Processo 00390-00001950/2023-91

SMPW/SUL QUADRA 26 , CONJUNTO 08, LT 01, UNIDADE "C" - PARK WAY/DF

Irregularidades apontadas no Relatório de Monitoramento n.º 4/2023

Vício na área comum do condomínio

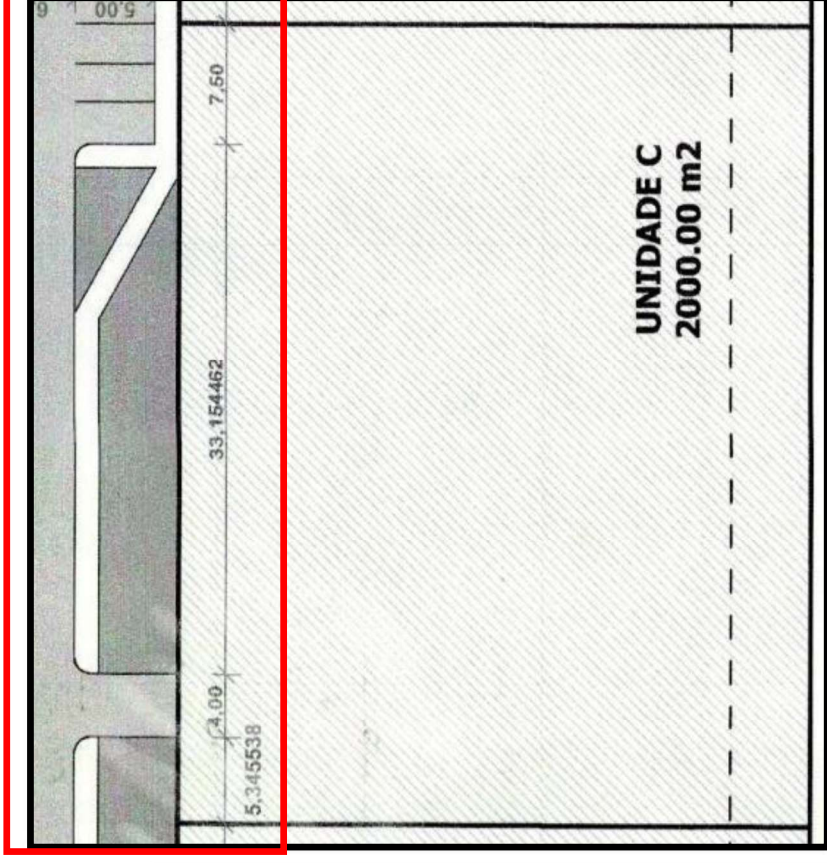
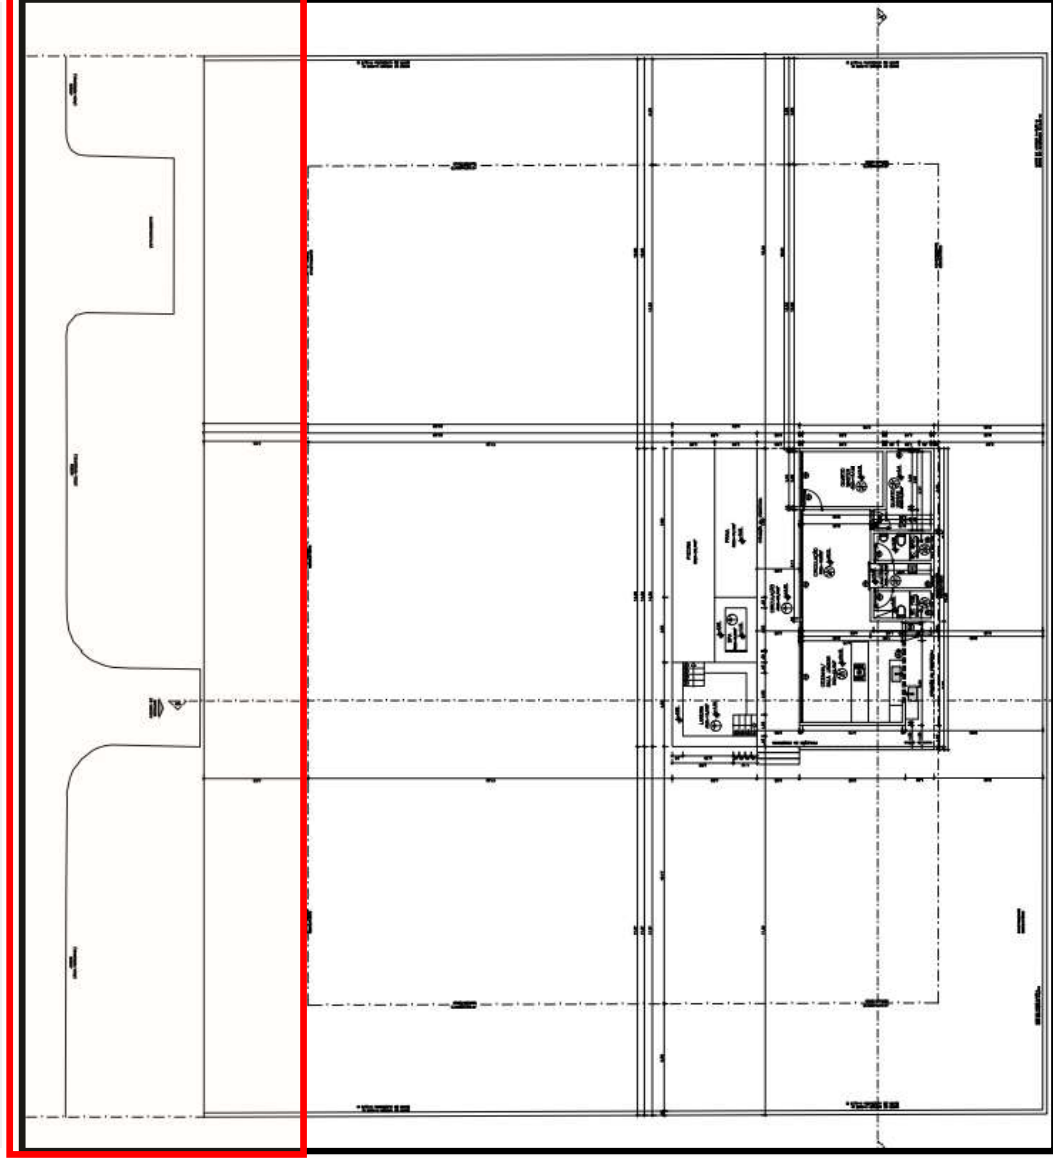
- A **área comum do condomínio** apresentada no projeto depositado está em desconformidade com a Substituição do Plano de Ocupação aprovado;
- Não foram apresentadas as dimensões gerais da Unidade Autônoma;
- Não foi apresentada a cota de soleira no perfil natural do terreno nos cortes;
- Não foi informada a altura total da edificação a partir da cota de soleira até o ponto mais alto da edificação, excluída a caixa d'água.
- O cercamento externo apresentado no projeto depositado se encontra fora do padrão definido pela LUOS em seu art. 35 que define em seus incisos I e II a altura máxima de 2,70m e no mínimo 70% de transparência visual nas divisas voltadas para logradouro público. Não foi verificado o cercamento interno pela ausência da Convenção / Instituição compatível com a Substituição do Plano de Ocupação aprovado.
